STAZIONE
ORNITOLOGICA
ABRUZZESE

OGGETTO: centrale idroelettrica Santa Lucia - comuni di Atri, Morro d'Oro e Roseto - Verifica Preliminare - cantiere - ulteriori osservazioni rispetto all'esposto del 17/02/2020

DIFFORMITÀ NELLE OPERE IN VIA DI ESECUZIONE RISPETTO AL PROGETTO ESAMINATO DAL COMITATO V.I.A. NEL 2013

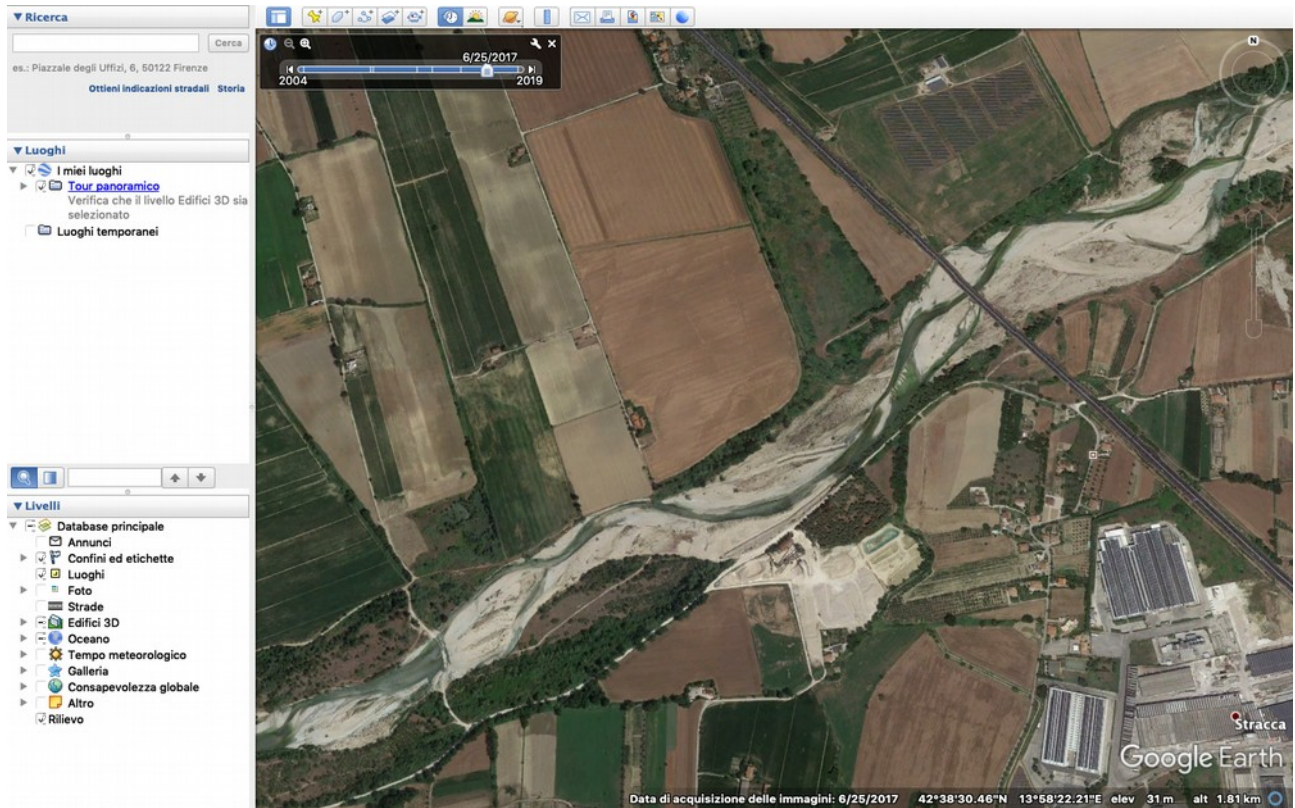
Ebbene, la ditta nella documentazione depositata a fine aprile 2020 afferma che i lavori sarebbero iniziati il 19 ottobre 2016 (il giorno prima della scadenza della seconda proroga per l'avvio dei lavori concessa dalla Regione Abruzzo), 1304 giorni or sono o, se vogliamo, oltre 43 mesi fa!

Tra l'altro la stessa Regione aveva confermato all'azienda il termine del 19/10/2019 per la fine dei lavori. Come si può leggere dalla stessa Determinazione DPC025/ 352 di proroga dell'Autorizzazione Unica, il 06/09/2019 l'azienda chiedeva la proroga in quanto i lavori del cantiere erano stati "rallentati" (quindi non fermati) da eventi meteorici eccezionali (nella nota regionale non vengono meglio specificati quali). Il 26/09/2019 si svolgeva un sopralluogo che accertava la realizzazione di una "parte consistente" (non meglio specificate nella Determinazione) delle opere.

Pertanto è del tutto evidente, almeno a leggere la documentazione depositata, che non è stato dato seguito a quanto prospettato in sede di V.A. per la durata dei lavori.

Qui sotto due immagini successive dell'area lato Gran Sasso (dalla A14)

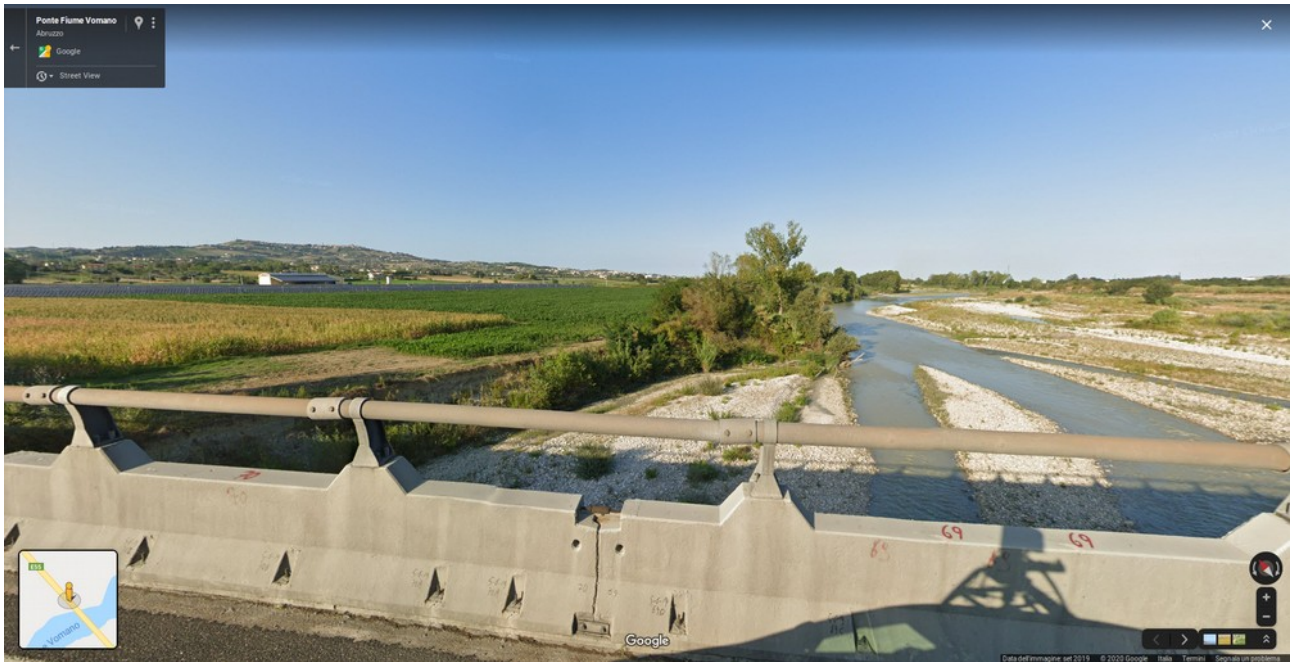
Invero, dalle immagini di Google Pro risalenti al 25/06/2017 (anche a maggiore ingrandimento), non siamo riusciti a scorgere alcun tipo di intervento che possa far pensare a lavori in corso da oltre 8 mesi (piste di cantiere, recinzioni, mezzi di cantiere, tracce degli stessi ecc.).

Nelle immagini dal basso di google street view risalenti a settembre 2019, per quanto ritraenti solo una parte - seppur consistente - dell'area di cantiere, non si osservano cantieri in atto (la vegetazione è intatta; non si vedono sbancamenti né piste di cantiere ecc.).

Qui sotto immagine dell'area lato mare.

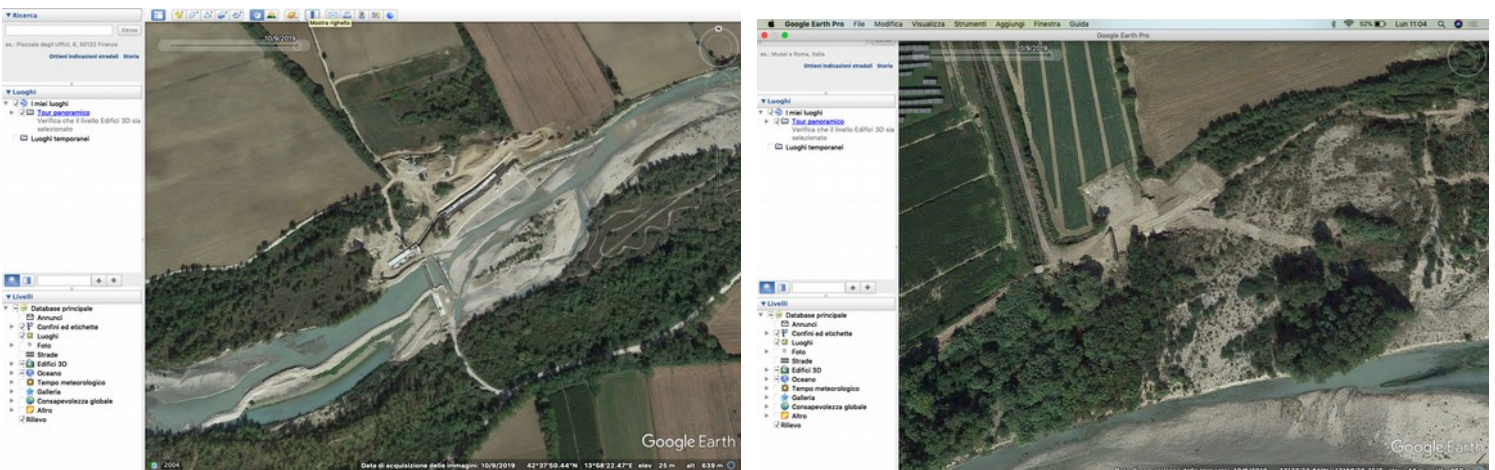
In realtà dalla foto di Google Earth View Pro del 19/09/2019 i lavori sono ben visibili, soprattutto nella zona dell'opera di presa nonché, con minore intensità, nella zona della centrale.

Riportiamo di nuovo la foto aerea con l'estratto completo dell'elaborato del 2013 "*Lay-out di cantiere*".

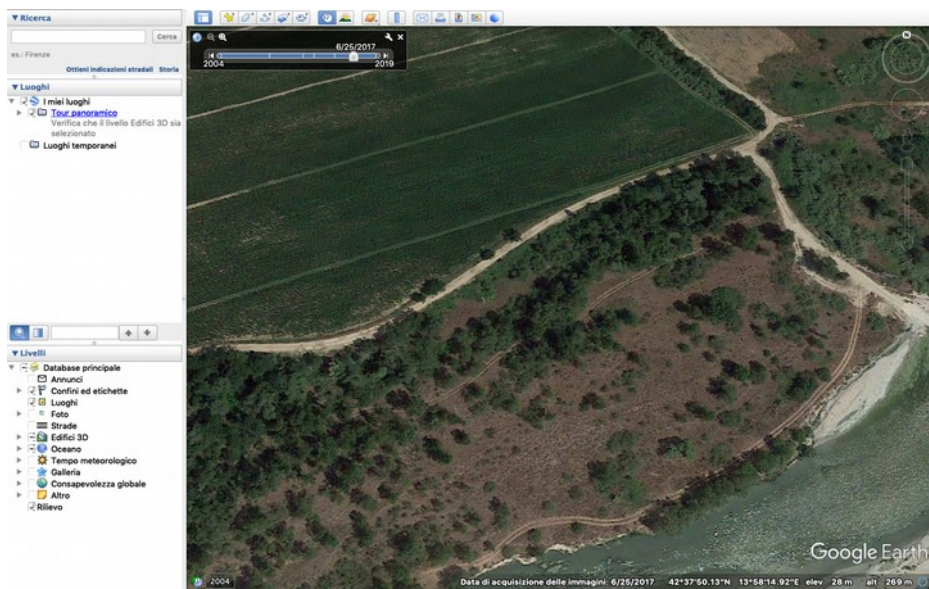
Invece, per la zona prossima all'opera di presa la ditta segnala che nell'elaborato "*Lay-out di cantiere*" ci sarebbe "*un'area temporanea di cantiere (tratteggio celeste) avente superficie pari a 10.000 mq, di cui attualmente occupati 9.000 mq.*". Nell'esposto, oltre alla foto aerea del cantiere da noi raccolta con il drone, avevamo inserito un estratto del "*Lay-out*" che però, per una svista, risultava incompleto dell'area in oggetto. Però nel testo descrivevamo le aree facendo notare che, prendendo come riferimento la platea di cemento parallela al fiume, l'area segnalata risultava ESTERNA all'area indicata come "*area temporanea di cantiere*" ("*tratteggio celeste*").

Come è del tutto evidente, prendendo come avevamo detto il punto di riferimento della platea di cemento in costruzione, anche in questo caso l'area occupata dal terreno di risulta, segnata con il cerchio rosso, è DIVERSA ed ESTERNA dall'area tratteggiata in celeste indicata nel 2013 nell'elaborato "*Lay-out di cantiere*". Per facilitare ulteriormente la lettura, abbiamo inserito un segmento rosso che rappresenta all'incirca il doppio della lunghezza della platea di cemento raffigurata nel lay-out. È inequivocabile che mentre nell'immagine del lay-out l'area tratteggiata in celeste "sporge" per meno della metà della lunghezza della platea, nella foto a sinistra l'area occupata sporge di due volte la lunghezza della platea.

A sinistra le sezioni 6-7 del documento consegnato di febbraio 2013 e a destra il documento di luglio 2013 con le modifiche che attengono al reinterro del canale.

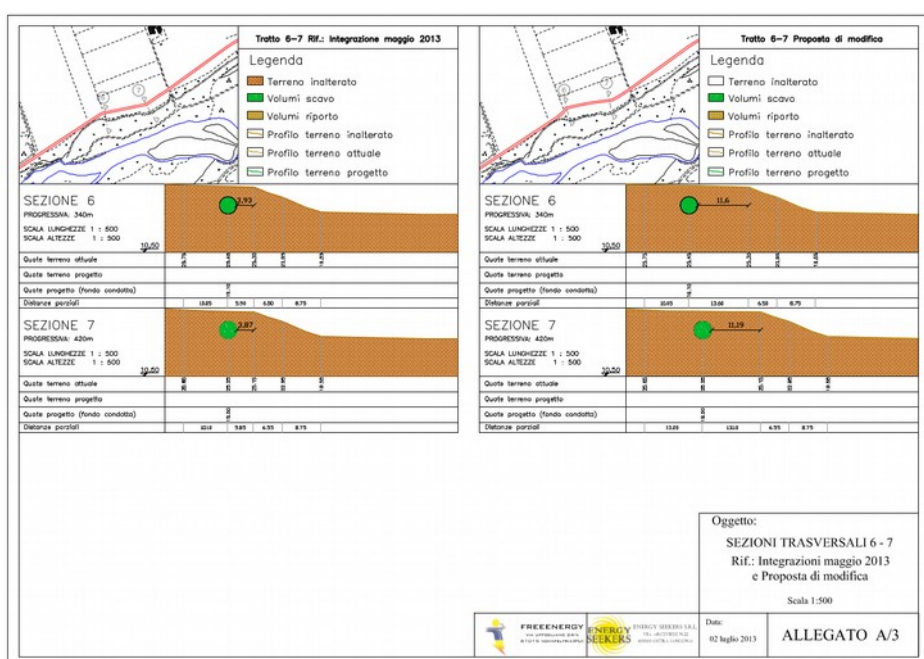
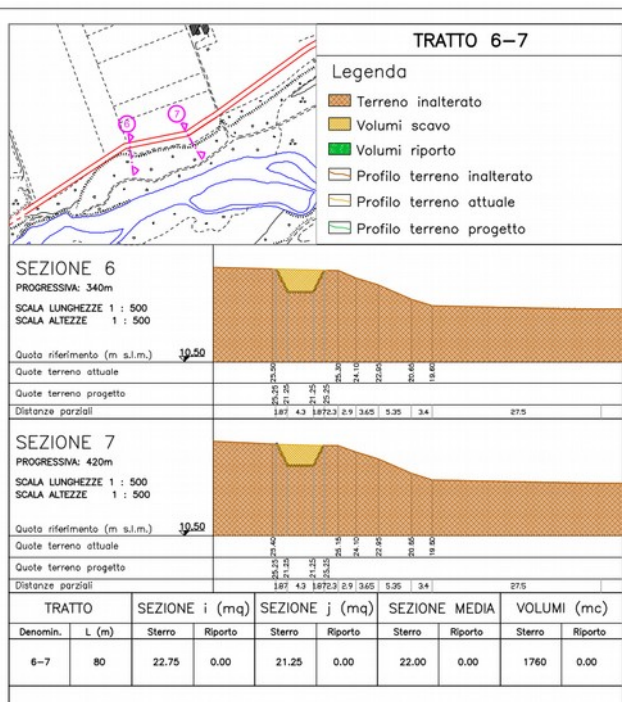
L'affermazione della ditta circa il fatto che rispetto a tali sezioni il canale non sia più a pelo libero ma interrato non ha alcun significato ai fini della valutazione dell'ampiezza dell'area interessata dai lavori e, quindi, dall'alterazione della componente suolo e dei relativi impatti (disturbo, compattazione, modifica della composizione del suolo ecc).

In realtà, come è possibile osservare, ai fini della nostra osservazione tali sezioni non fanno che confermarla vista l'ampiezza della campitura relativa al "terreno inalterato" rispetto alle immagini inequivocabile che abbiamo fornito, sia dall'alto che dal basso!

Pertanto riaffermiamo quanto già evidenziato nell'esposto di febbraio e, cioè, che dal confronto tra foto aeree/foto dal basso e documentazione agli atti risultano interessate dai lavori aree molto più vaste rispetto a quanto indicato nel progetto del 2013 approvato dal Comitato V.I.A.

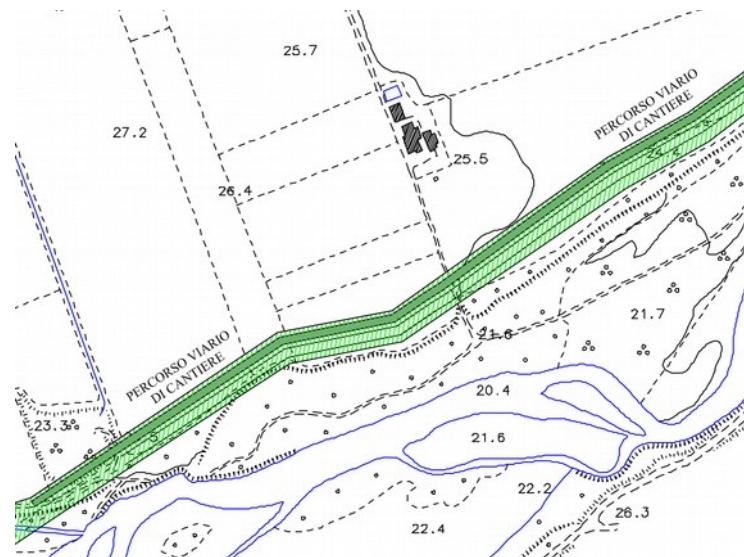
Era prevista un'unica pista di cantiere in senso distale rispetto al fiume. Ce ne sono DUE.

Con quello che ne consegue in termini di compattazione del suolo di lungo termine, occupazione di spazio, diffusione del rumore verso recettori più sensibili lato fiume ecc.

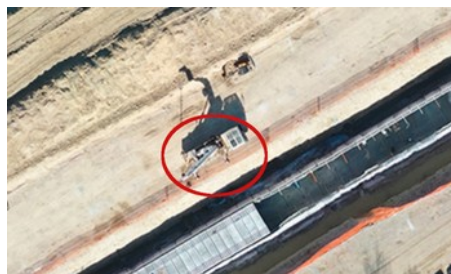
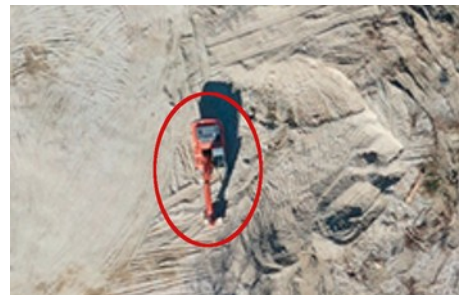
Qui di seguito evidenziamo i mezzi a lavoro contemporaneamente il giorno 08/02/2020 quando abbiamo fatto il rilievo con il drone (possiamo fornire su richiesta un file ad ancora maggiore risoluzione dell'intero cantiere).

Da quello che ci sembra, contiamo come minimo in contemporanea n.6 escavatori, n.2 ruspe, n.6 camion, n.1 furgone cassonato, n.3 auto/furgoncino chiuso oltre a n.1 gru.

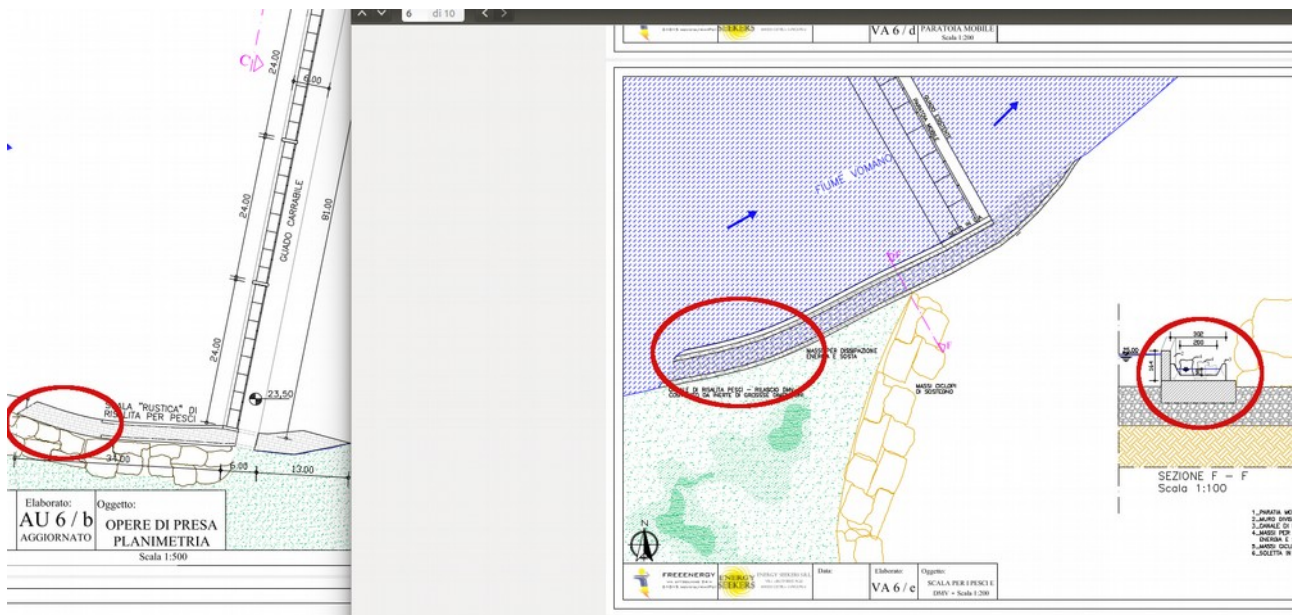
non risultano essere sovrapposte (demolizione e ricostruzione) ma affiancate, con quella nuova posta una decina di metri a monte.
